Mission régionale d'autorité environnementale  
**BOURGOGNE - FRANCHE - COMTÉ**

**Avis de la Mission Régionale d'Autorité environnementale  
de Bourgogne-Franche-Comté  
sur le projet de centrale photovoltaïque au sol  
au lieu-dit « En Breuillot »  
sur la commune de Champlitte (70)**

N °BFC-2021-2964

*Plan d'implantation du projet (extrait du dossier – p.4 de la demande permis de construire)*

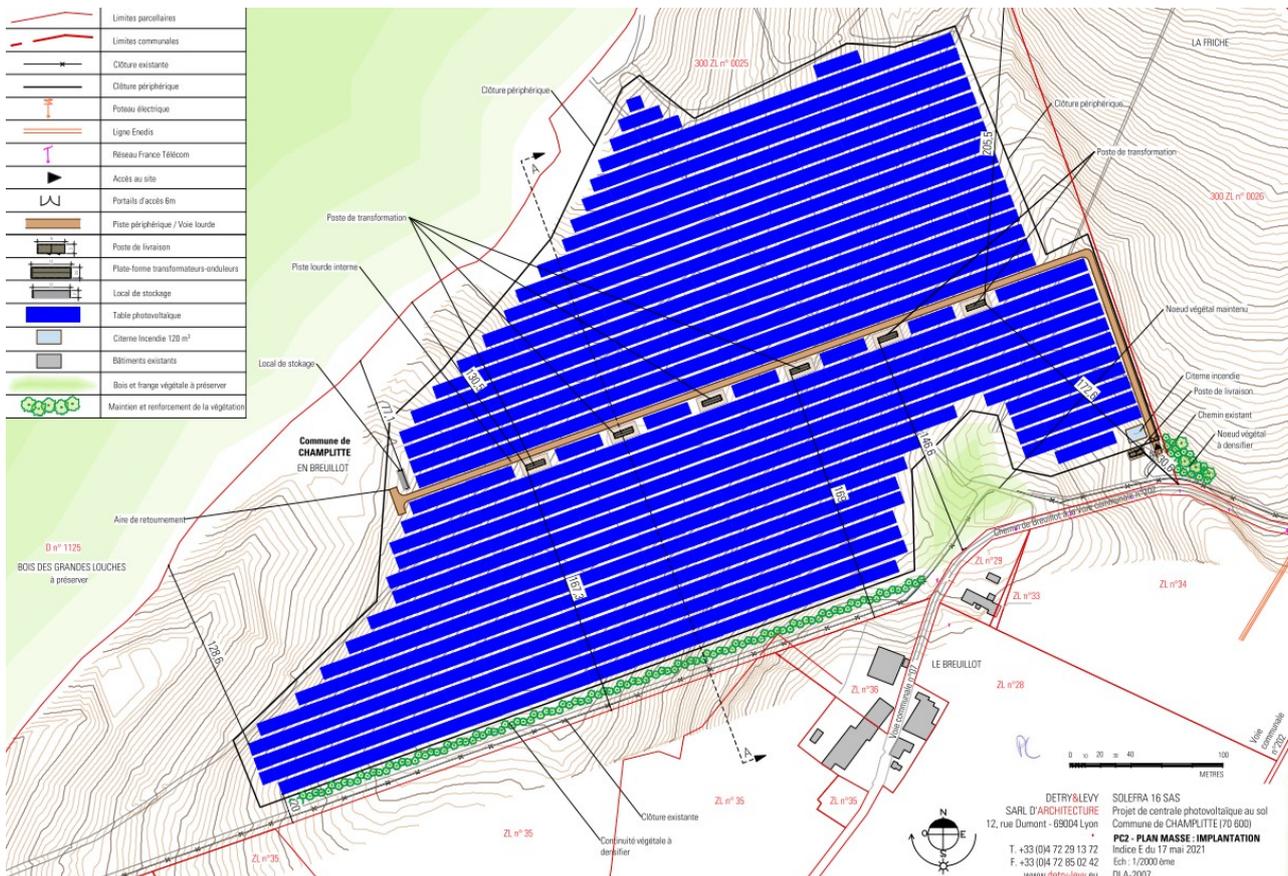
- les structures porteuses sont fixes, orientées vers le sud, inclinées à 15° (parfois indiqué à 10° dans le dossier) et espacées de 1,8 à 2,5 m ; leur ancrage est prévu sur pieux métalliques battus, enfoncés sur une profondeur de 1,50 à 3 m, dont le nombre et l'espacement ne sont pas précisés ;

- le câblage, dont le tracé et la longueur ne sont pas précisés, est fixé sous les structures porteuses jusqu'à des boîtes de jonction, puis aux onduleurs ; il se poursuit en tranchées, indiquées parfois d'environ 40 cm de profondeur parfois de 80 cm dans le dossier, le long des structures et des pistes vers les postes de transformation, le poste de livraison, puis le réseau de raccordement externe ; la profondeur des tranchées, si elle est de 40 cm, paraît relativement faible et mériterait d'être confirmée pour la pérennité de l'installation dans le temps ;

- le site est entouré d'une clôture grillagée (5 × 5 cm), de 2 m de hauteur (parfois indiquée à 2,15 m dans le dossier), sur un linéaire de 1,9 km, fixée par des poteaux ancrés dans le sol par des massifs en béton d'environ 80 cm de profondeur, espacés de 2,5 m ; elle est équipée de passages pour la petite faune, dont les dimensions et l'espacement sont indiqués de manière variable dans le dossier, et comporte un système d'alarme anti-intrusion ;
- le site est desservi en interne par une piste « lourde », renforcée avec 20 à 50 cm de matériaux concassés sur 4 m de large, sur un linéaire non précisé dans le dossier, permettant de rejoindre

depuis l'entrée du parc au sud-est les différents locaux techniques jusqu'à une aire de retournement à l'ouest. Le dossier indique qu'un espace périphérique de 3 m de large est prévu pour circuler le long de la clôture, en particulier pour les engins de secours ; cependant celui-ci n'apparaît pas clairement sur les cartes du dossier, notamment dans la partie sud où des panneaux semblent installés quasiment jusqu'à la clôture ;

Certaines caractéristiques du parc photovoltaïque, non mentionnées ou indiquées de manière variable dans le dossier, mériteraient d'être cohérentes tout au long du dossier, et précisées pour certaines, pour une meilleure appréhension du projet (ex : début de la piste d'accès ; localisation de la base-vie ; linéaire de voiries, des câblages, inclinaison et espace entre les panneaux, profondeur des tranchées...).

*Sous-trame « milieux xériques ouverts » du SRCE ex-Franche-Comté (source : cartographie dynamique DREAL BFC)*

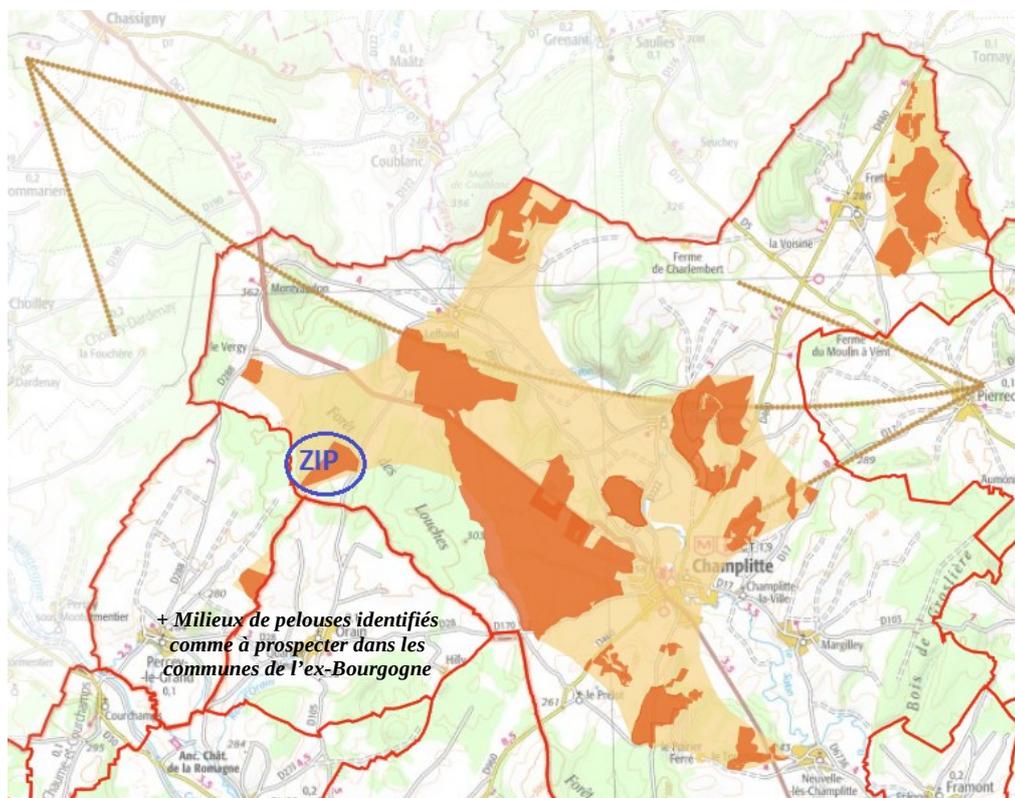
évités par le projet) sont considérés à enjeu modéré. **Compte tenu des enjeux relatifs au réseau de milieux xériques ouverts et de sa part majoritaire dans la ZIP, la MRAe recommande vivement de réévaluer à la hausse l'enjeu pour l'habitat de « pelouses semi-sèches calcaires subatlantiques ».**
